**CONSULTORÍA EN SEGURIDAD VIAL PARA APOYAR EN LA PREPARACIÓN  
DEL PROYECTO DE LA SEGUNDA ETAPA DE AMPLIACIÓN DE CAPACIDAD  
Y MEJORAS DE SEGURIDAD EN LOS ACCESOS AL PASO CRISTO  
REDENTOR**

**Entregables 1 y 2**

**Consultor: Ing. Juan Emilio Rodríguez Perrotat**

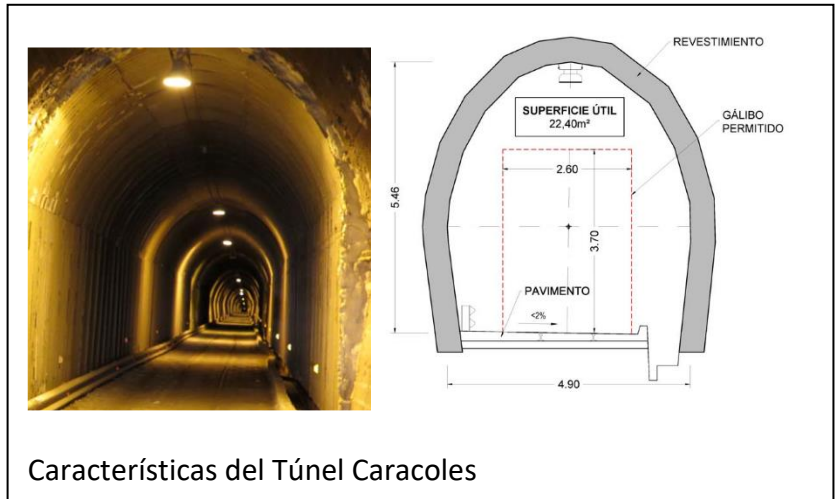
El portal presenta oportunidades de mejora en relación a la posibilidad de su advertencia adecuada y las consecuencias severas que podrían resultar en caso de impacto de un vehículo contra el mismo.

**Figura Sección del túnel ampliado. Fuente: Geocontrol**

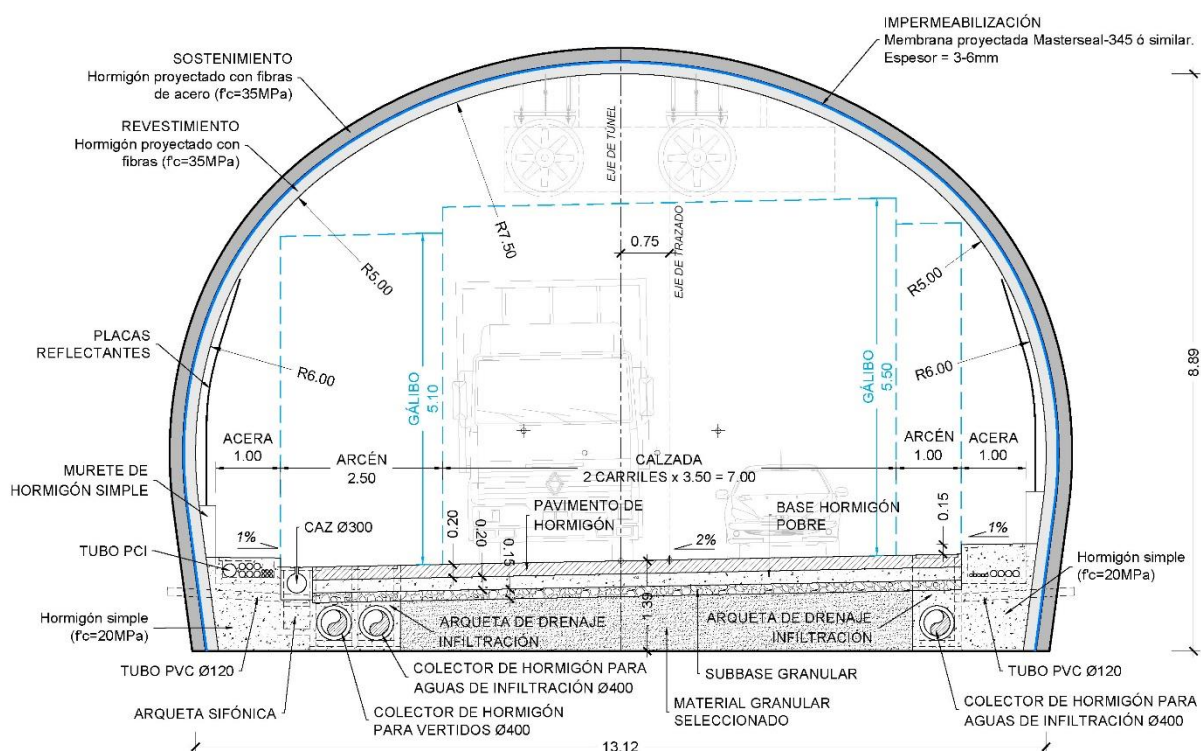
En cuanto a la sección propuesta para el túnel Caracoles ampliado se considera adecuada por cuanto contempla un gálibo ajustado a la nueve normativa de pesos y dimensiones de Argentina (ajustada al Mercosur), cuenta con banquetas para detención en caso de emergencia.

**Figura: alternativa de radio de curva propuesto por la Consultora en Capítulo 12**

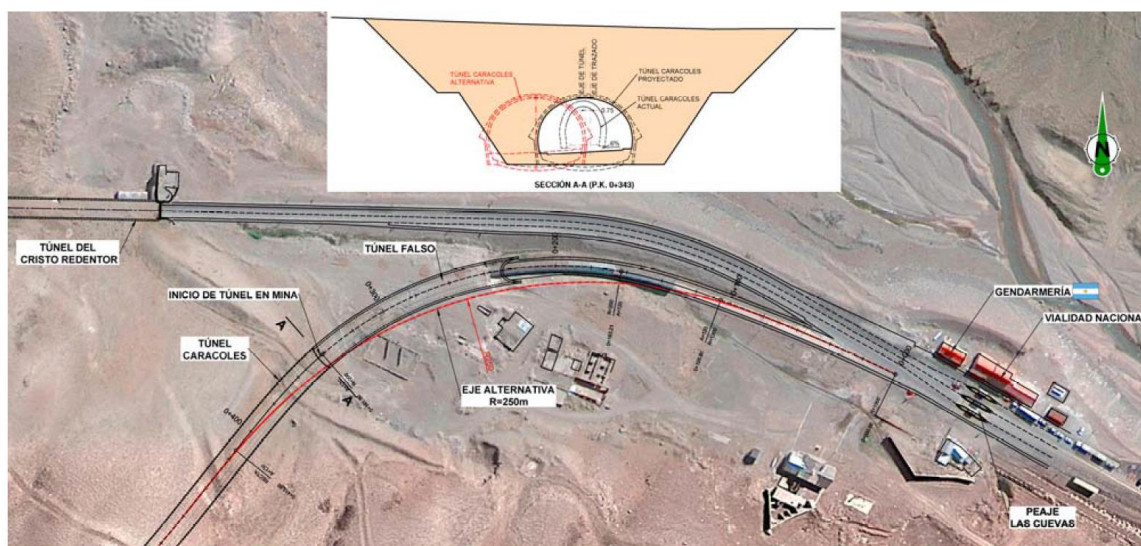
- cambio de iluminación por salida del túnel
- curva horizontal muy cerca al radio mínimo que limita severamente las condiciones de visibilidad hacia adelante, agravado por la siguiente
- ubicación de las casillas de peaje a la salida del túnel y al final de la curva cerrada.

Es por ello que se sugiere extremar los esfuerzos por mejorar este lugar, sea mediante la mejora del radio de la curva (se ha contemplado una alternativa algo mejor, según puede verse en el Capítulo 12 de la documentación y cuya imagen se presenta a continuación) o bien, mediante la reubicación del Peaje, el cual, como puede verse más adelante en este documento, la propia administración de la Dirección Nacional de Vialidad considera que requiere mejoras.
